OBIEKT				
PARKING DLA SAMOCHODÓW OSOBOWYCH W MILÓWCE		Budowa parkingu "parkuj i jedź" w Milówce przy ul. Dworcowej		
NAZWA RYSUNKU		MIEJSCOWOŚĆ	SKALA	FORMAT
PRZEKRÓJ POPRZECZNY A-A		MILÓWKA	1:50	A3
INWESTOR		GMINA MILÓWKA, UL. JANA KAZIMIERZA 123, 34-360 MILÓWKA		
JEDNOSTKA PROJEKTOWA		PROJEKTOWAŁ		
NADZORY I PROJEKTY		mgr inż. Marek Mieszczak		
mgr inż. Marek Mieszczak		Uprawnienia do budowlanego do projektowania bez ograniczeń w specjalności drogowej.		
ul. Sienkiewicza 14 34-321 Łekawica		Nr ewid. SLK/1899/POD/07		
NIP 553-112-05-70

Wojewódzki Urząd Ochrony Zabytków w Katowicach, Delegatura w Bielsku-Białej w odpowiedzi na pismo z dnia 26.02.2021 r. (zarejestrowane w tut. urzędzie w dniu 02.03.2021 r.) w sprawie zaopiniowania projektu budowlanego pn. *Budowa parkingu „parkuj i jedź” w Miłowie przy ul. Dworcowej* sporządzonego w styczniu 2021 r. przez mgr. inż. Marka Mieszczaka, informuje co następuje:

Dotyczy: uzgodnienie budowy parkingu na działce nr 4080/1 – Milówka ul. Dworcowa.

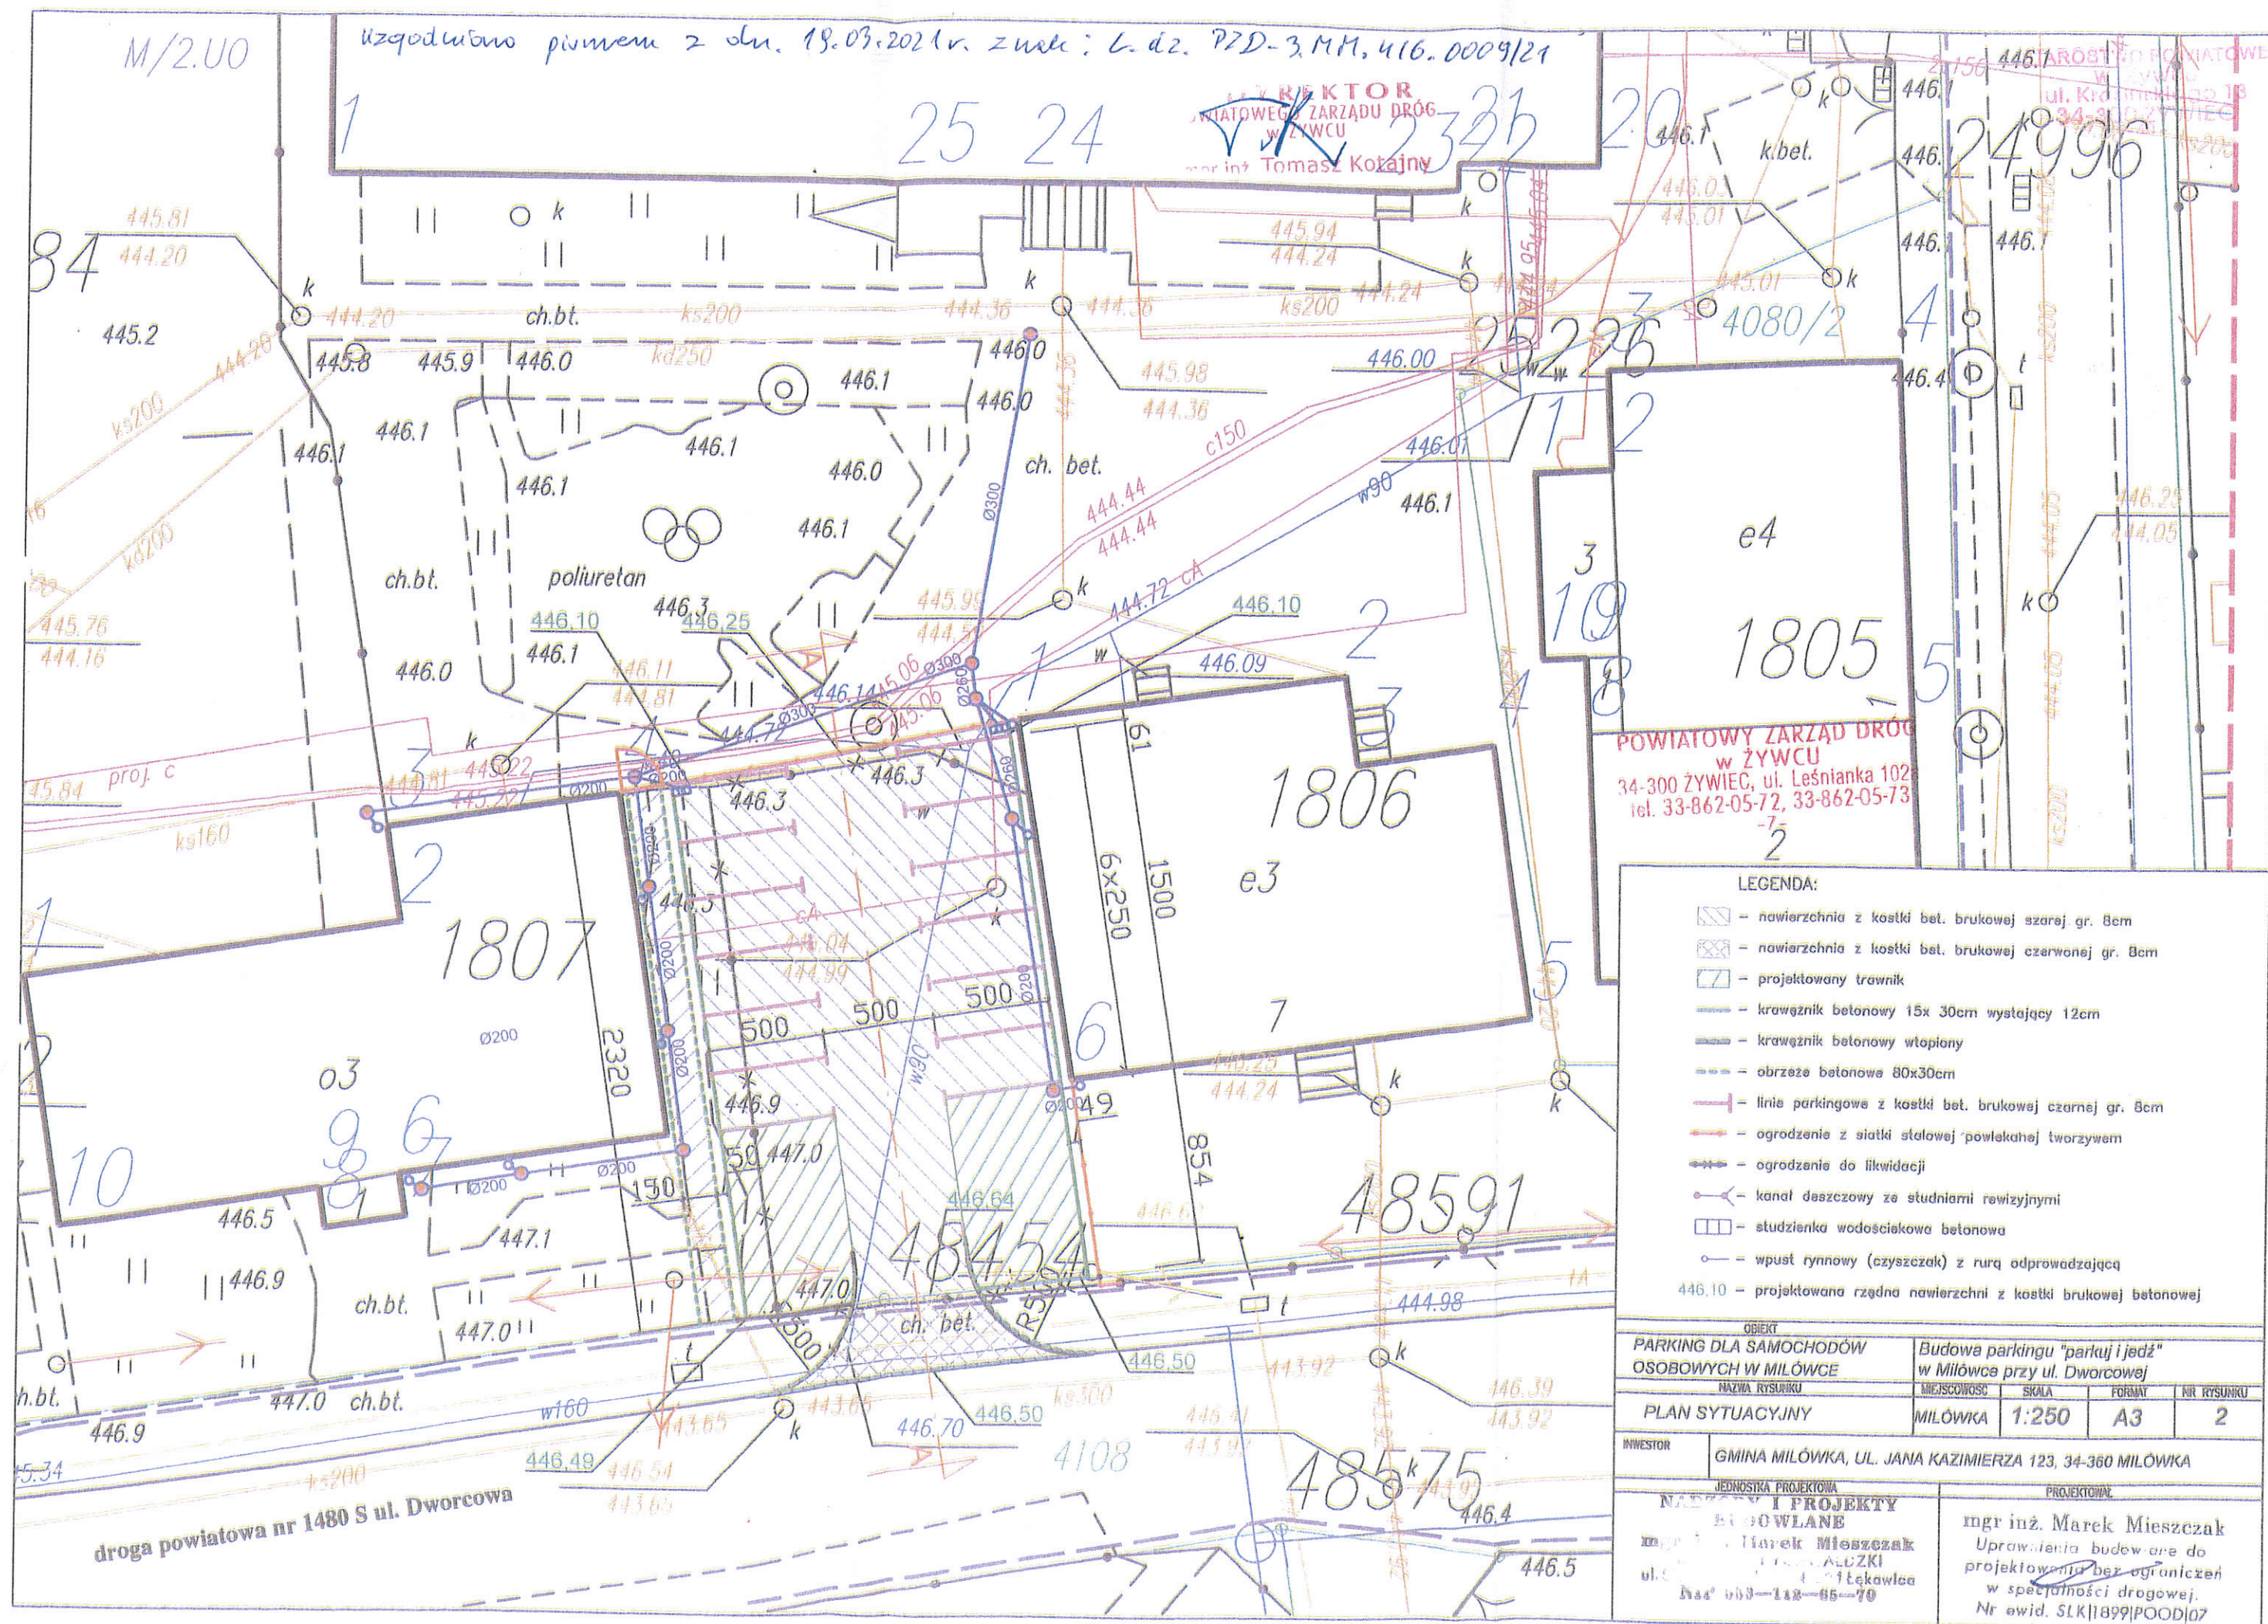
Wojewódzki Urząd Ochrony Zabytków w Katowicach, Delegatura w Bielsku-Białej w odpowiedzi na pismo z dnia 17.03.2021 r. (przesłane drogą elektroniczną w dniu 17.03.2021 r.) informuje, że nie wnosi uwag do naniesionych zmian w projekcie pn. *Budowa parkingu „parkuj i jedź” w Miłowie przy ul. Dworcowej* sporządzonym w styczniu 2021 r. przez mgr. inż. Marka Mieszczaka. Z przedłożonego rysunku wynika, że pod parking nie zostanie zagospodarowany pas zieleni stanowiący integralną część ogródków przedfrontowych zabytkowych nieruchomości, oraz że parking nie zostanie ogrodzony stalową siatką.

camrana projektowana, musi być wykonana
na terenie zielonym, nawiązując do terenu
zielonego przed budynkiem GOK

likwidacja ogrodu

istniejące ogrodzenie do wymiaru 24

Nr uzgodnienia: TD/OBB/OMD/UB/PF/1046/2021
Załączniki: mapa szt. 1
Kopia: OMD6/PF

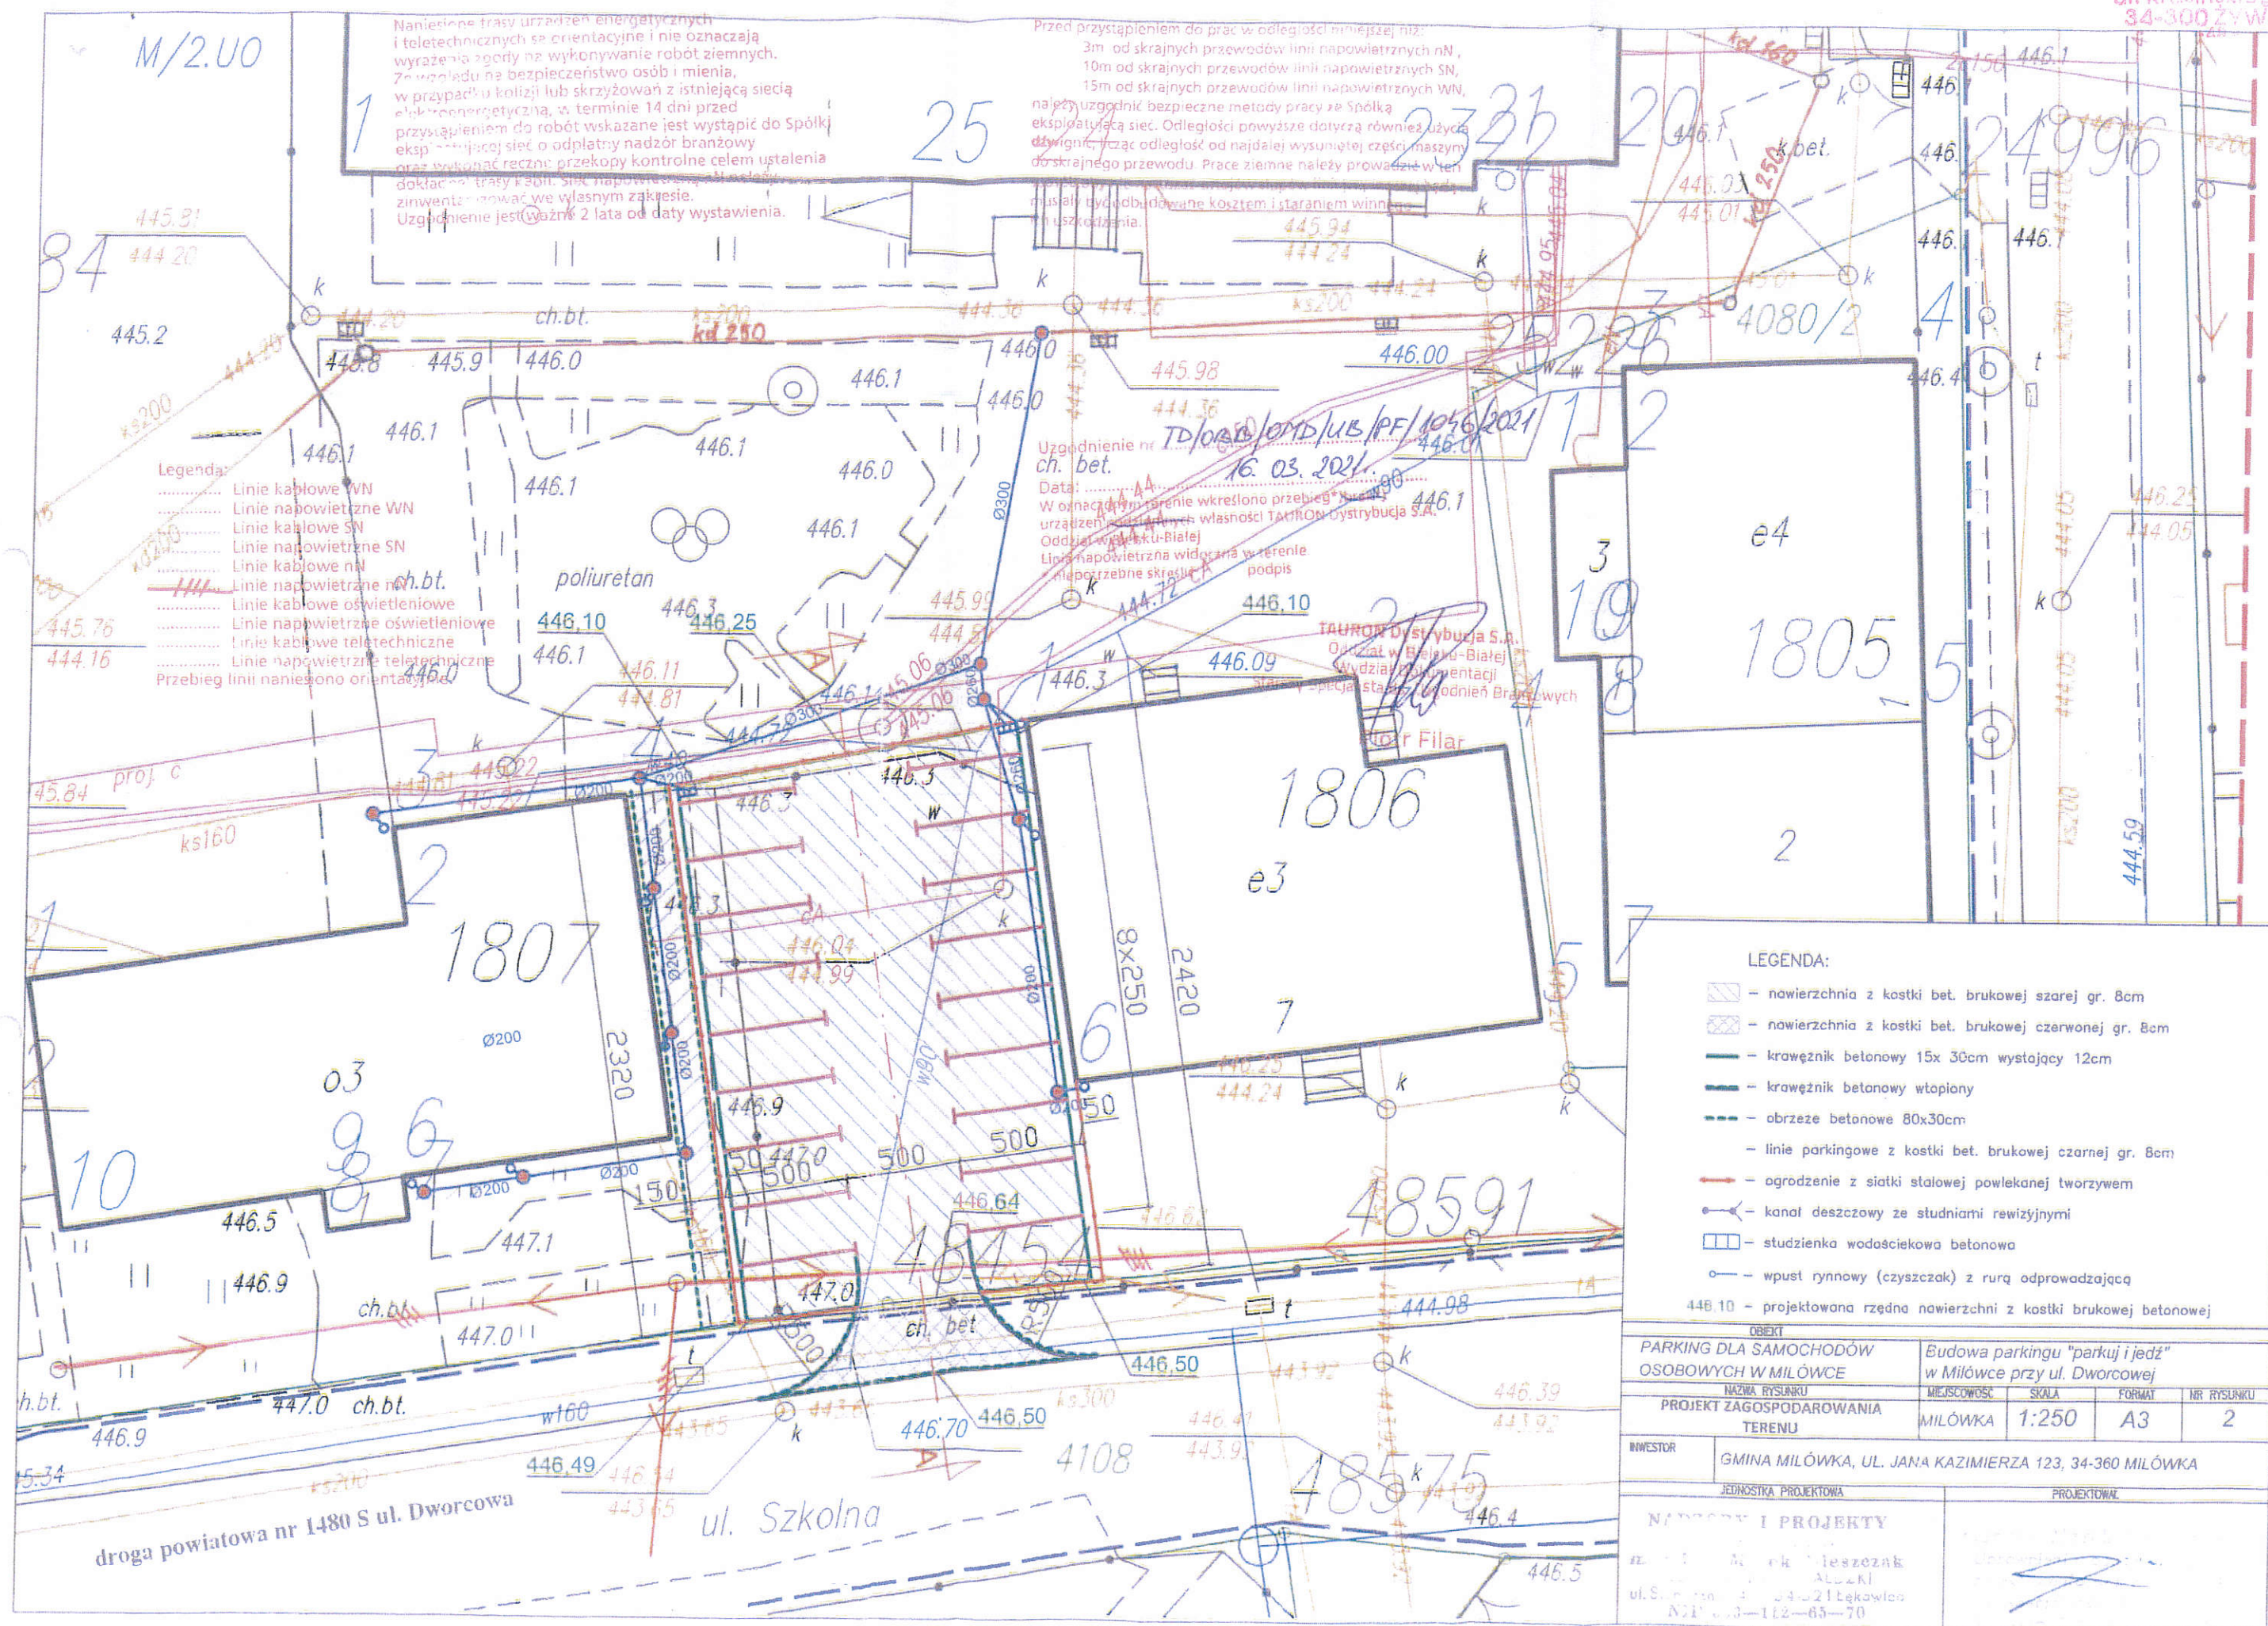
Odpowiadając na wniosek z dnia 10.03.2021r. (data wpływu do TAURON Dystrybucja S.A. 11.03.2021r.) informujemy, że na wskazanym terenie nie posiadamy podziemnych urządzeń elektroenergetycznych, teletechnicznych. Na planie naniesiono orientacyjnie stanowiska słupów napowietrznej linii elektroenergetycznej nN. Dokładne przebiegi przewodów linii napowietrznych należy zinwentaryzować we własnym zakresie.

Przed przystąpieniem do prac związanych z budową parkingu, w przypadku wystąpienia kolizji prac budowlanych z istniejącą linią napowietrzną, kolidujące urządzenia elektroenergetyczne należy przebudować w oparciu o nowe warunki przyłączenia obiektu, o które należy wystąpić do TAURON Dystrybucja S.A. odrębnym wnioskiem.

Przed przystąpieniem do prac w odległości mniejszej niż 3 m od skrajnych przewodów linii nN, należy uzgodnić bezpieczne metody pracy ze Spółką eksploatującą sieć. Odległości powyższe dotyczą również użycia maszyn budowlanych, licząc odległość od najdalej wysuniętej części maszyny do skrajnego przewodu. Zachować należy odległość projektowanej infrastruktury od istniejących fundamentów słupów linii nN minimum 1 m. Prace ziemne należy prowadzić w taki sposób, aby nie naruszyć ustojów słupów linii napowietrznych.
